Oeverbos (insteekhavens, kwalitatief)

Het schetsboek van Feddes/Olthof landschapsarchitecten bevat onder meer een plan om woonschepen en arken in insteekhavens af te meren.

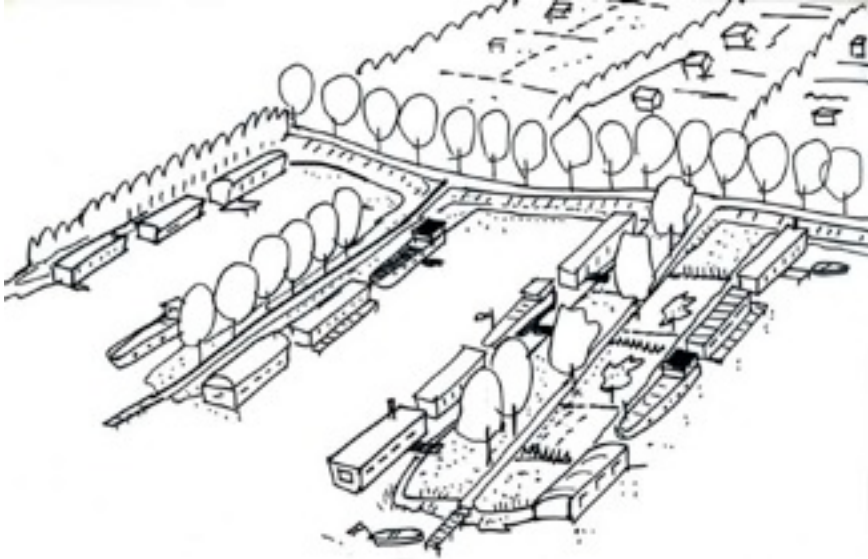
Een bizarre woonsituatie (onderlinge afstand van de boten 8 m) zonder enige privacy, die voorts onoverkomelijke bezwaren oplevert m.b.t. brandveiligheid, en bovendien een afgrijselijke aanblik biedt aan wandelaars en langsvarende bootjes. En dan is hier nog niet eens plek ingeruimd voor de bijbootjes!!

De schets op pag. 69 stelt het resultaat van deze operatie wel èrg rooskleurig voor:

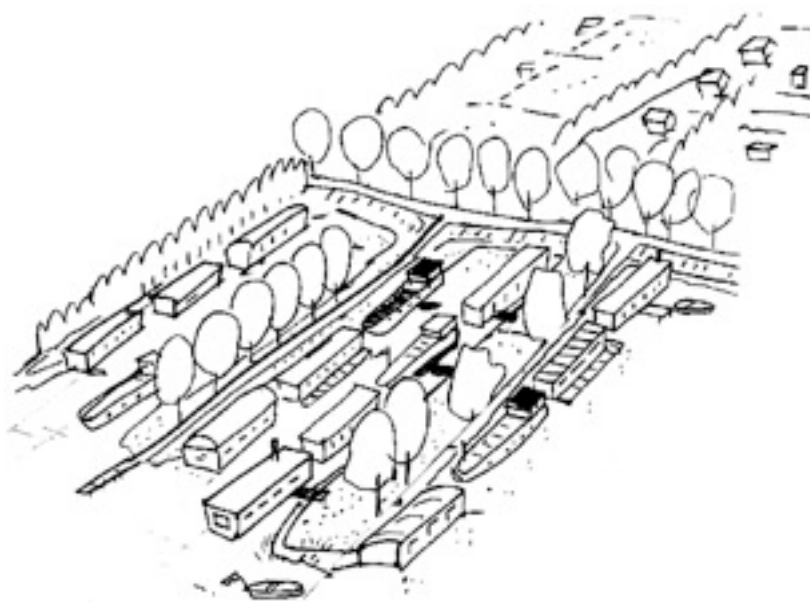
Enigszins op schaal ziet de werkelijkheid er een stuk minder florissant uit. Over water is de afstand tussen de boten circa 8 m, over land circa 17 m. De tussenliggende tuintjes zijn plm. 5,5 m diepm et een pad van 2,5-3 m. Hoe daar nog bomen van de aangegeven omvang kunnen groeien is een raadsel.
